**MINISTERIO DE AMBIENTE, VIVIENDA Y  
DESARROLLO TERRITORIAL**

**RESOLUCIÓN NÚMERO  
(2749)**

**“POR LA CUAL SE TOMAN MEDIDAS DE AJUSTE A LA RESOLUCIÓN 2161  
DEL 5 DE NOVIEMBRE DE 2009”**

**EL DIRECTOR DE LICENCIAS, PERMISOS Y TRÁMITES AMBIENTALES**

**HEC-RAS Curva de Calibración en Gambote**

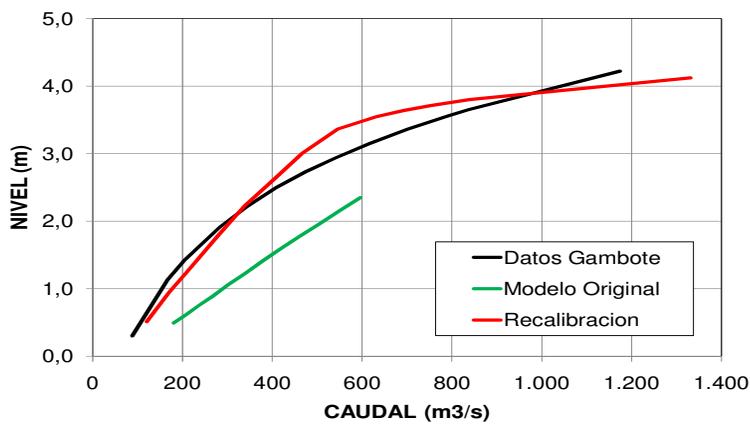
A continuación se presenta las mejoras en los ajustes de la calibración en las curvas caudal-nivel de las estaciones Incora, Gambote, Santa Helena I y Santa Helena II.

Figura 0-1: Sección transversal típica de las contracciones

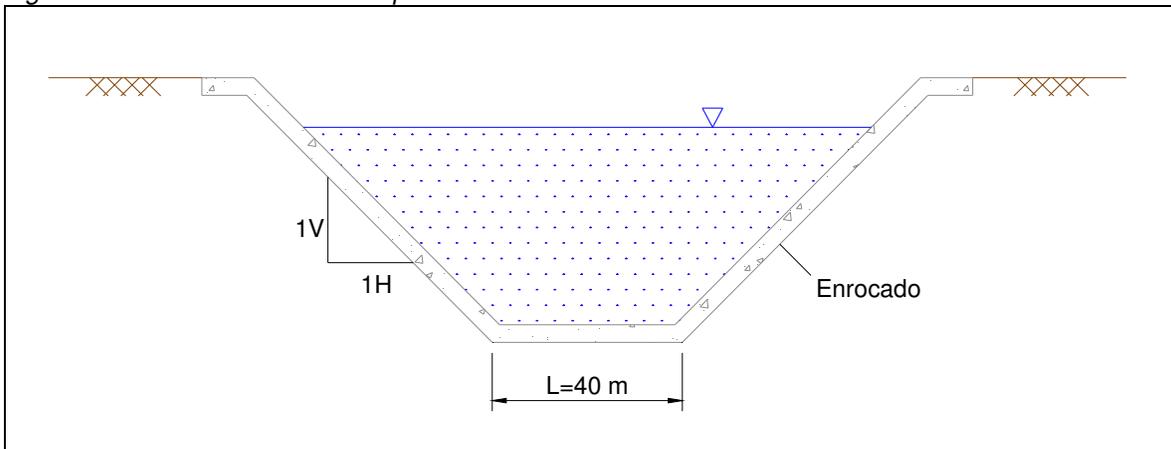
- ✓ *Anchura de los estrechamientos. Atendiendo recomendaciones de seguridad en la navegación fluvial (USACE EM 1110-2-1611 “Layout and Design of Shallow Draft Waterways”), el ancho de la solera de los angostamientos deber ser de 55 m y no de 40 m como se estableció en los diseños conceptuales.*

- ✓ *Talud de las Estructuras. Por condiciones de estabilidad geotécnica los taludes de los angostamientos deben ser 1(V):2(H) y no 1(V):1(H) como se estableció en los diseños conceptuales.*

- *La solución propuesta en el diseño conceptual (alternativa 4) con un ancho del canal de 40 metros en la solera aumenta los riegos de condiciones de seguridad en la navegación por el canal, el ancho de solera mínima recomendado en atención a criterios internacionales (USACE EM 1110-2-1611 “Layout and Design of Shallow Draft Waterways”), es de 55 metros, para convoyes de 32 m de manga.*
- *La reducción del caudal ampliando el ancho de la solera en los angostamientos a 55 metros, con un talud de 1 (V):2 (H), oscila entre 11 al 15% para las alternativas 3 y 4 respectivamente, lo cual no cumple ni se acerca al cumplimiento satisfactorio del objetivo de reducir el caudal líquido del orden del 27%.*
- *Con la medida de alargamiento al máximo posible de los estrechamientos (7,5/7/7*
